Commune de Saillans – 26340

Zonage d'assainissement des Eaux Usées

**Procès Verbal de Synthèse du 10 janvier
2020**

Mémoire en réponse

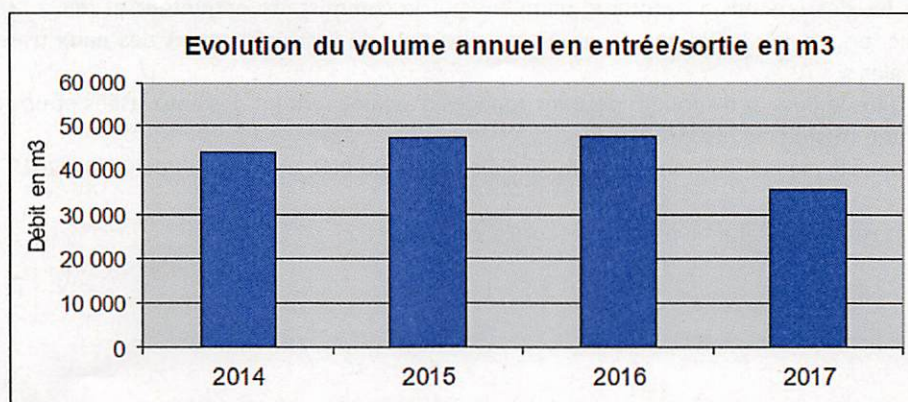
2. Le schéma directeur est calqué sur le règlement graphique du PLU, afin de justifier les choix faits des parcelles à urbaniser. Il n'intègre pas de vision globale à long terme.

Comme précisé en préambule, la mise à jour des schémas et le projet de zonage présenté ont également été établi en fonction des futures zones à urbaniser choisies dans le cadre de la révision du PLU. Il est donc logique que le zonage soit cohérent avec le PLU.
